本原原発第38号
令和2年12月11日

浜岡原子力発電所原子炉施設保安規定 変更認可申請書

浜岡原子力発電所原子炉施設保安規定 変更前後比較表（第１編）

浜岡原子力発電所原子炉施設保安規定 変更前後比較表（第1編）

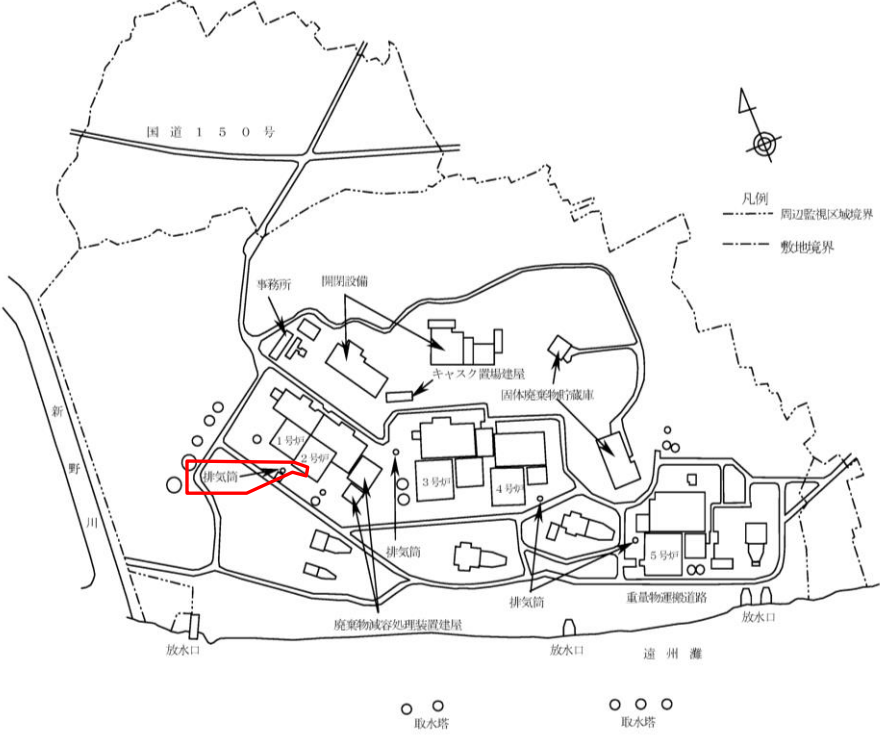
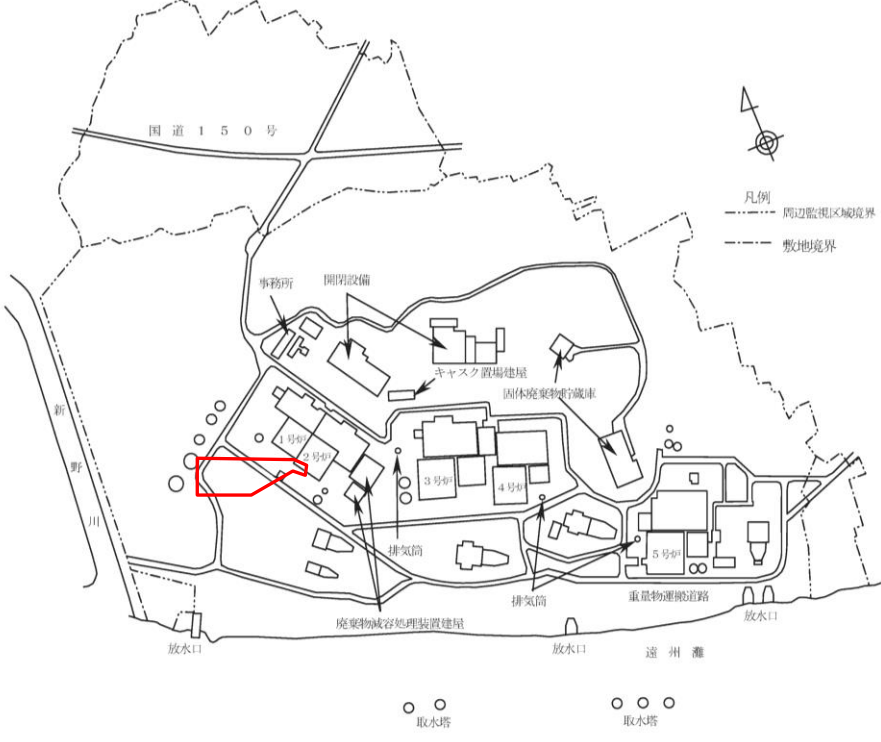
変更前	変更後	備考
<p>(周辺監視区域)</p> <p>第96条 周辺監視区域は、図96に示す区域とする。</p> <p>2 [略]</p>  <p>図96 周辺監視区域</p>	<p>(周辺監視区域)</p> <p>第96条 周辺監視区域は、図96に示す区域とする。</p> <p>2 [略]</p>  <p>図96 周辺監視区域</p>	<p>・ 1, 2号炉の廃止措置の進捗に伴う変更 (排気筒(1号及び2号炉共用)の解体撤去工事に伴い、図96において、排気筒の削除)</p>

浜岡原子力発電所原子炉施設保安規定 変更前後比較表（第2編）

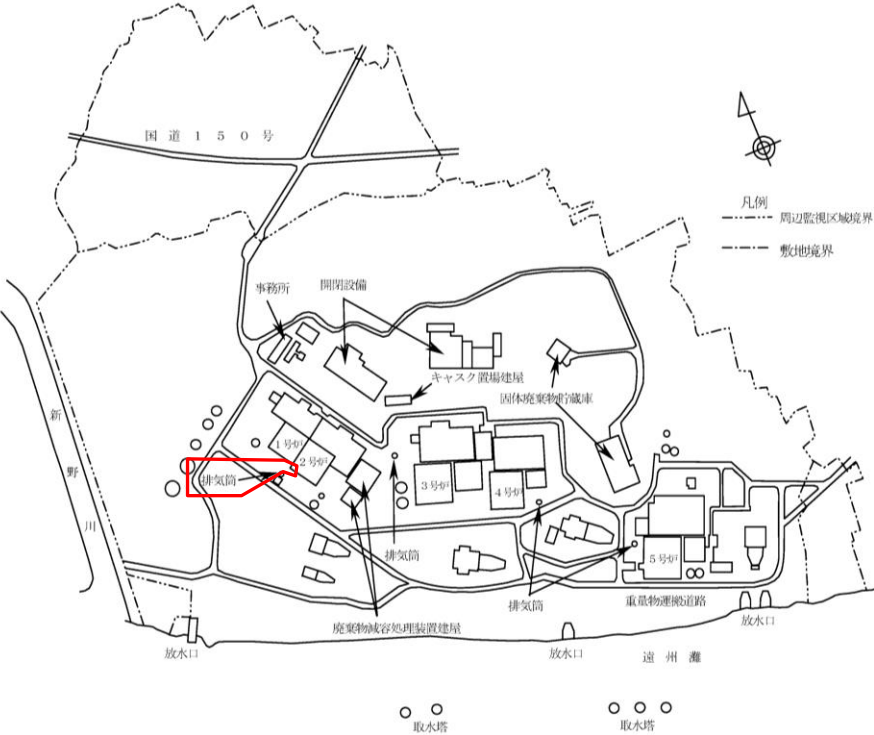
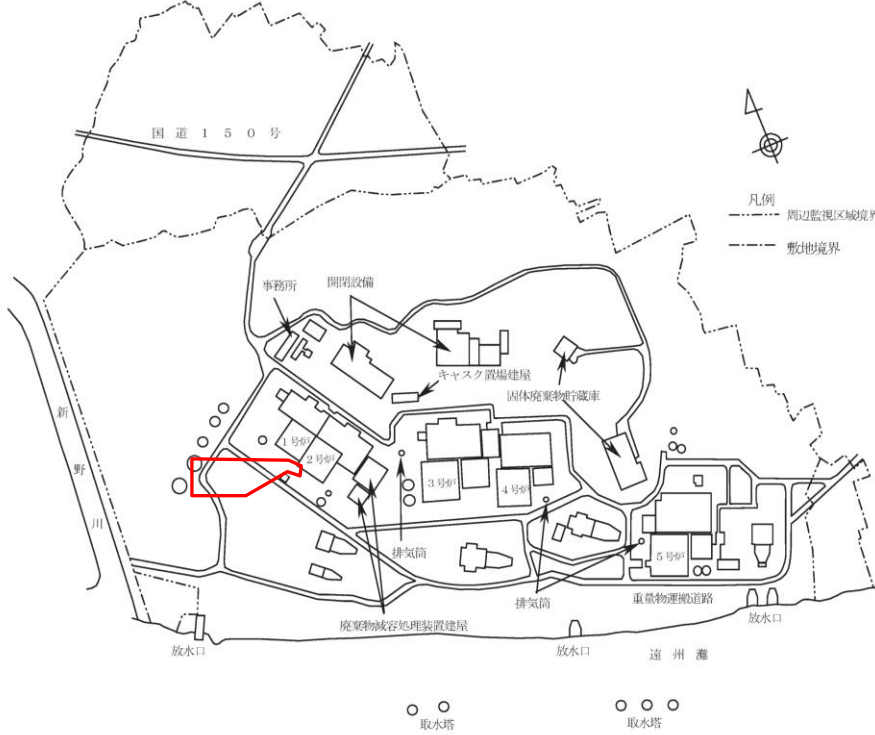
変 更 前	変 更 後	備 考
<p>(地震又は火災等発生時の対応)</p> <p>第23条 各課長は、地震又は火災が発生した場合は次の措置を講じるとともに、その結果を所長及び廃止措置主任者に報告する。</p> <p>(1) 震度5弱以上の地震が観測^{※1}された場合は、地震の揺れがおさまった後、維持すべき原子炉施設^{※2}の損傷の有無を確認する。</p> <p>(2) 原子炉施設に火災が発生した場合は、早期消火及び延焼の防止に努め、鎮火後、維持すべき原子炉施設の損傷の有無を確認する。</p> <p>2 [略]</p> <p>3 廃止措置工事課長は、山火事、台風、津波等の影響により、維持すべき原子炉施設に重大な影響を及ぼす可能性があるとして判断した場合は、廃止措置部長に報告する。廃止措置部長は、所長、廃止措置主任者及び各部長に連絡する。</p> <p>※1：観測された震度は、発電所周辺のあらかじめ定めた測候所等の震度をいう。</p> <p>※2：維持すべき原子炉施設とは、<u>第62条に定める廃止措置対象施設</u>をいう。以下、本条において同じ。</p> <p>※3：専用回線、通報設備が点検又は故障により使用不能となった場合を除く。ただし、点検後又は修復後は遅滞なく復旧させる。</p> <p>※4：初期消火活動を行う要員15名以上のうち14名は、3号炉、4号炉及び5号炉に係る発電用原子炉施設（1号炉、2号炉との共用施設を含む。）の初期消火活動を行う要員を兼ねることができる。</p> <p>表23 [略]</p>	<p>(地震又は火災等発生時の対応)</p> <p>第23条 各課長は、地震又は火災が発生した場合は次の措置を講じるとともに、その結果を所長及び廃止措置主任者に報告する。</p> <p>(1) 震度5弱以上の地震が観測^{※1}された場合は、地震の揺れがおさまった後、維持すべき原子炉施設^{※2}の損傷の有無を確認する。</p> <p>(2) 原子炉施設に火災が発生した場合は、早期消火及び延焼の防止に努め、鎮火後、維持すべき原子炉施設の損傷の有無を確認する。</p> <p>2 [略]</p> <p>3 廃止措置工事課長は、山火事、台風、津波等の影響により、維持すべき原子炉施設に重大な影響を及ぼす可能性があるとして判断した場合は、廃止措置部長に報告する。廃止措置部長は、所長、廃止措置主任者及び各部長に連絡する。</p> <p>※1：観測された震度は、発電所周辺のあらかじめ定めた測候所等の震度をいう。</p> <p>※2：維持すべき原子炉施設とは、<u>廃止措置計画で定める性能維持施設</u>をいう。以下、本条において同じ。</p> <p>※3：専用回線、通報設備が点検又は故障により使用不能となった場合を除く。ただし、点検後又は修復後は遅滞なく復旧させる。</p> <p>※4：初期消火活動を行う要員15名以上のうち14名は、3号炉、4号炉及び5号炉に係る発電用原子炉施設（1号炉、2号炉との共用施設を含む。）の初期消火活動を行う要員を兼ねることができる。</p> <p>表23 [略]</p>	<p>・廃止措置計画変更認可申請書の反映 (廃止措置計画変更認可申請書に合わせた変更)</p>

浜岡原子力発電所原子炉施設保安規定 変更前後比較表（第2編）

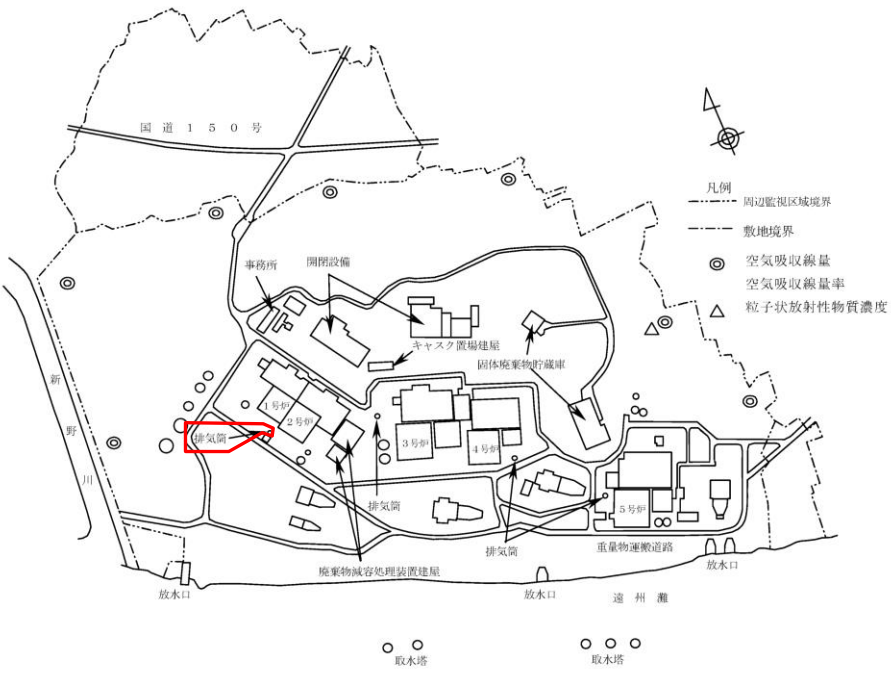
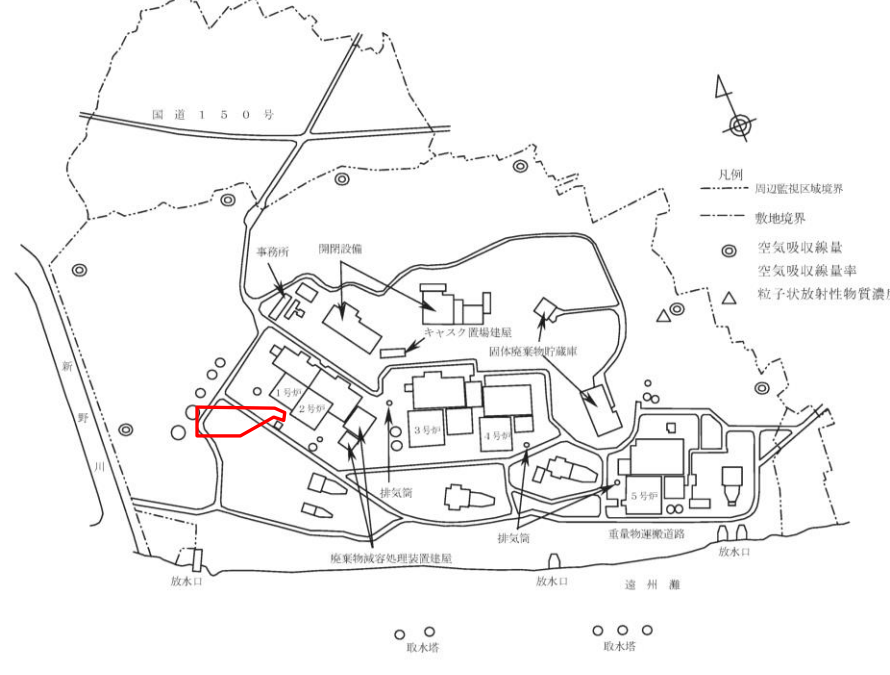
変更前	変更後	備考
<p>(周辺監視区域) 第51条 周辺監視区域は、図51に示す区域とする。 2 [略]</p>  <p>図51 周辺監視区域</p>	<p>(周辺監視区域) 第51条 周辺監視区域は、図51に示す区域とする。 2 [略]</p>  <p>図51 周辺監視区域</p>	<p>・ 1, 2号炉の廃止措置の進捗に伴う変更 (排気筒(1号及び2号炉共用)の解体撤去工事に伴い、図51において、排気筒の削除)</p>
